Travaux d'entretien du barrage de Pont Avet sur les
Communes de Beaussais sur Mer (22) et Pleurtuit (35)

Demande d'Autorisation environnementale (loi sur l'eau)

RAPPORT D'ENQUETE – Partie 2 : conclusions et avis

Bernard PRAT

Localisation des filtres anti-MES

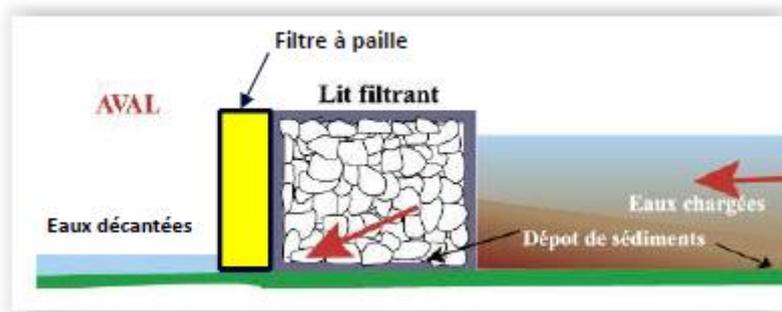
-des filtres anti-MES (Matières En Suspension) seront mis en place en deux endroits à l'aval du barrage afin de retenir les particules rejetées durant les travaux et notamment la vidange.

Ces filtres seront constitués d'un filtre à paille doublé d'un gabion, ce dernier constituant un premier étage de filtration retenant les particules les plus grossières.
